Mission régionale d'autorité environnementale

**Avis délibéré sur le projet d'exploitation
d'une carrière à ciel ouvert de matériaux alluvionnaires
sur la commune de Nogent-sur-Seine (10)
porté par la société A2C Granulat**

n°MRAe 2020APGE2

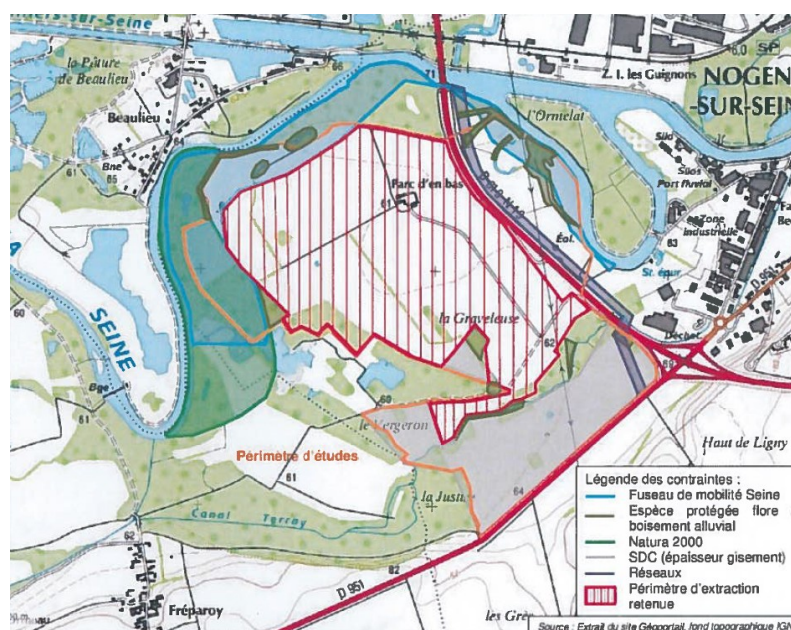
La production totale de granulats alluvionnaires est estimée à 6,9 millions de tonnes sur la durée d'exploitation demandée pour 30 ans (28 ans de production et 2 ans de remise en état du site). L'exploitation est prévue en 8 phases de durée variant de 2,1 à 4,5 années, avec une production annuelle moyenne de 250 000 tonnes et maximale annuelle de 500 000 tonnes. La surface totale du projet est de 118 ha (dont 100 ha de superficie d'extraction). L'aire d'étude et le périmètre d'extraction projeté sont présentés en orange et en rouge sur la carte ci-après :

L'Ae comprend que l'aire d'étude a été calée sur la surface maximale envisageable pour la carrière compte tenu du gisement et des contraintes anthropiques et réglementaires : canal de Terray, propriétés foncières, routes... Elle porte sur une zone en majorité agricole d'environ 200 ha, mais la demande d'autorisation sollicitée résiduelle de 118 ha a ainsi été réduite après exclusion :

Fossé et bassin d'infiltration en frange Ouest des limites du projet

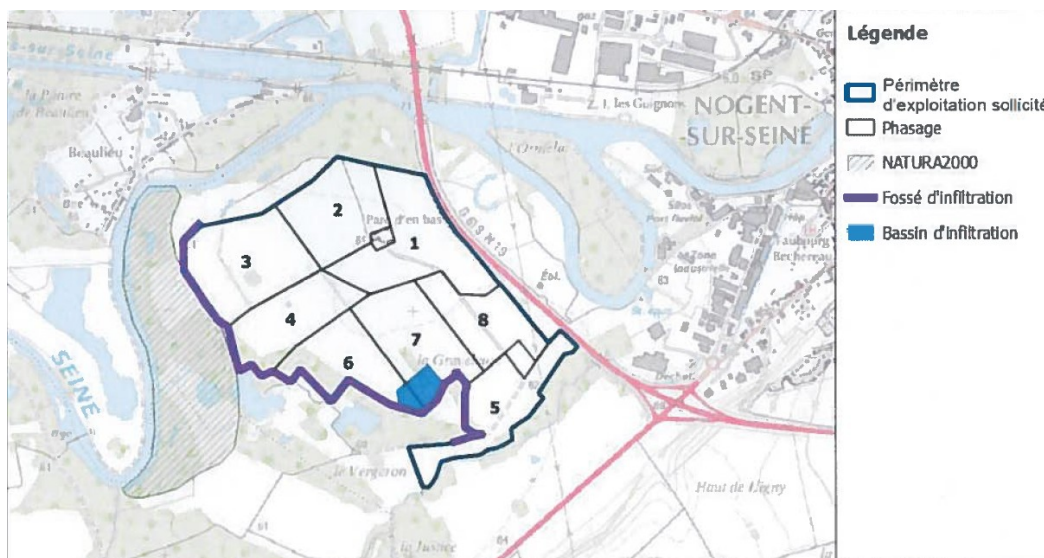
Le fossé d'infiltration des eaux de rabattement situé en bordure du périmètre d'extraction à l'ouest du site, permettra le maintien d'un niveau d'eau suffisant pour ne pas engendrer d'assèchement de zone humide.

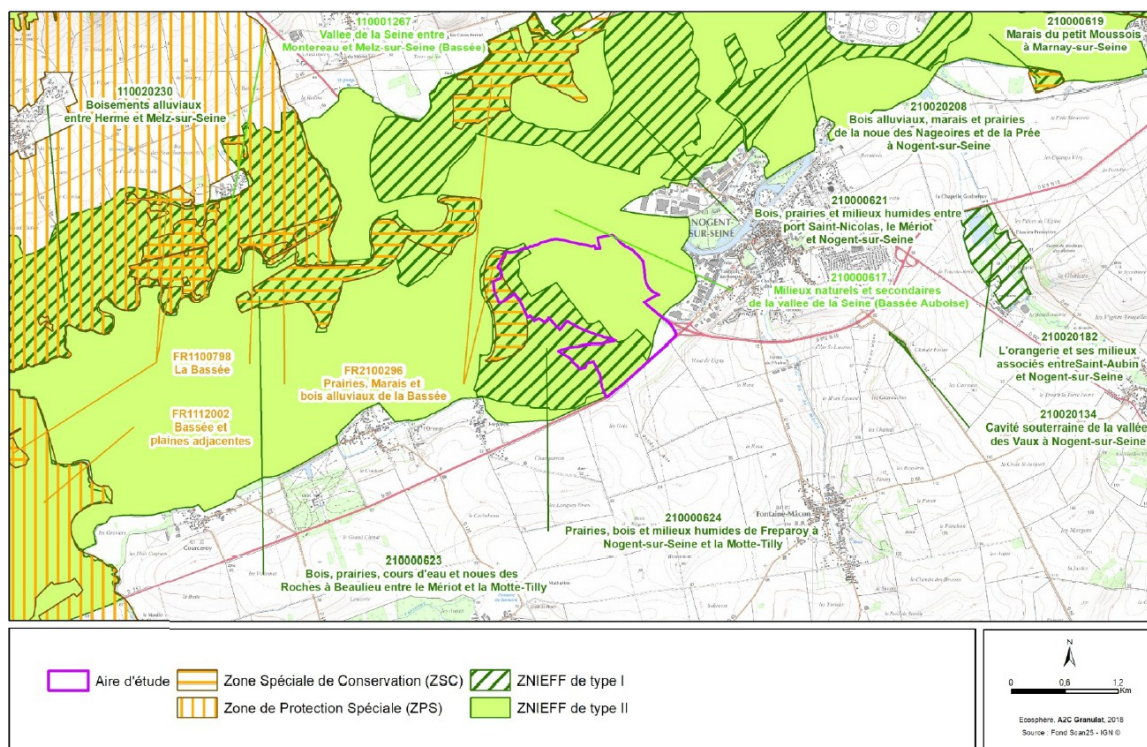
Si, sur un plan quantitatif, le pétitionnaire a pris soin de s'assurer du maintien de zones humides, l'Ae s'est interrogée sur la fonctionnalité écologique des zones humides ainsi recrées. Le dossier précise que, si à l'issue d'une période de 5 ans après la restauration d'une zone humide, l'évaluation de la fonctionnalité de celle-ci ne montre pas de résultats satisfaisants en termes d'identification et de présences d'espèces caractéristiques de ces zones, l'exploitant est tenu de concevoir et de faire réaliser d'autres mesures de création et de restauration de zones humides.

L'Ae considère que cet engagement est insuffisant et que le suivi doit être plus fréquent.

Le suivi de la pérennité des zones humides ne pouvant se limiter à 5 ans après leur reconstitution, l'Ae recommande à l'exploitant de mettre en place un suivi annuel de la fonctionnalité des zones humides recrées au fur et à mesure de l'exploitation de la carrière et de préciser le suivi de plus long terme proposé.

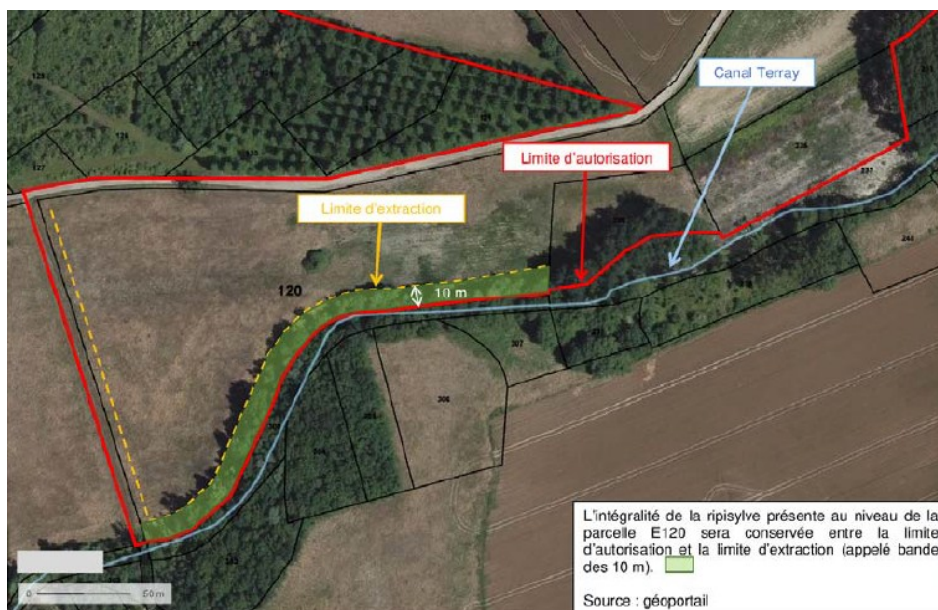
Le site est limitrophe du canal de Terray dont les bords constituent un réservoir de biodiversité remarquable. Afin de les préserver, un recul de la carrière de 10 m sera respecté.

L'Ae regrette que le recul de 10 m n'ait été appliqué qu'à la ripisylve boisée de ce canal et n'ait pas été étendu à tout le linéaire de la carrière en bordure du canal.

- ***un suivi annuel de l'état écologique du lit du canal de Terray (état de la ripisylve, état des berges, indices biologiques), à partir de l'état initial de référence, réalisé pendant toute la phase d'exploitation attenante ;***
- ***la mise en place d'un recul de 10 m sur l'ensemble du linéaire du canal.***

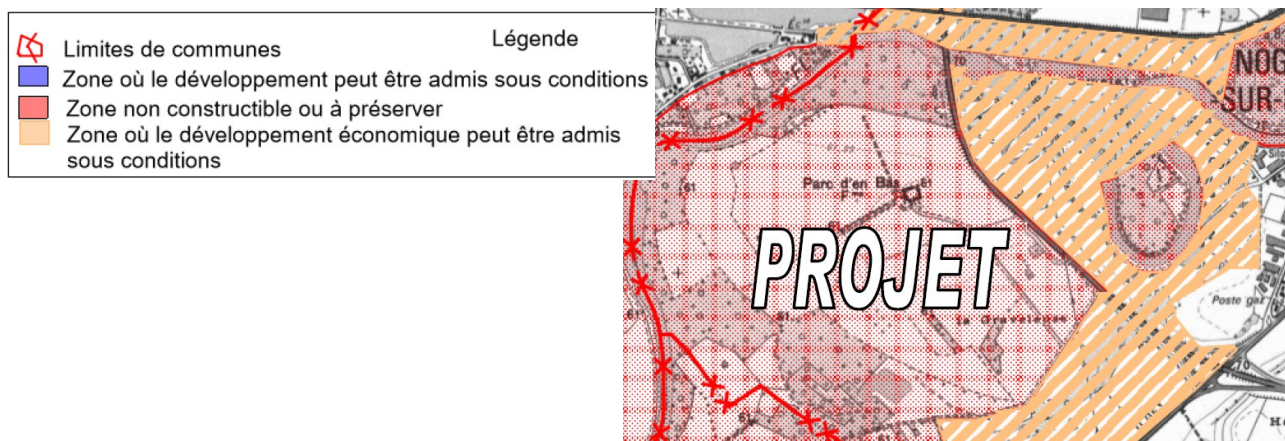
Une étude hydrogéologique a été réalisée : une modélisation de la piézométrie de la nappe d'eau alluviale et 2 simulations, l'une lors de la phase d'exploitation la plus impactante pour la zone Natura 2000 située à proximité immédiate du projet et l'autre lorsque le projet est réaménagé, prenant notamment en compte le plan d'eau créé, montrent que les impacts piézométriques résiduels, après prise en compte des mesures d'évitement et de réduction, sont :

- négligeables en phase réaménagée ;
- nuls à positifs pour la zone Natura 2000 (rehausse de 4 cm au sud de cette zone) ;
- et faibles à nuls pour les milieux environnants en phase d'exploitation.
